SI 23 part 3
February 2015

Draft Amendment No. 2
April 2019

**מכללי דלתות עץ או/וגם מכללי דלתות לבודדות:
דלתות לבודדות סובבות**

Wooden doorsets and/or laminated doorsets: Hinged laminated doors

ציור 3

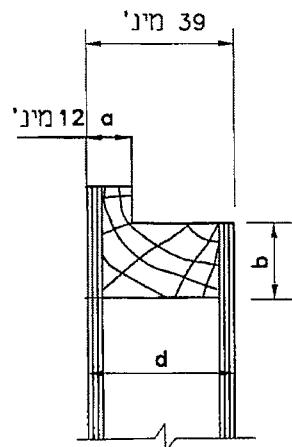
הציור יושם, ובמקומו יוסף הציגור המפורט להלן:

רווח הזקפים והאוזן העליון יהיה 19 מ"מ מינ', ללא המגרע, אם ישנו (ראו בציורים 3, 4).
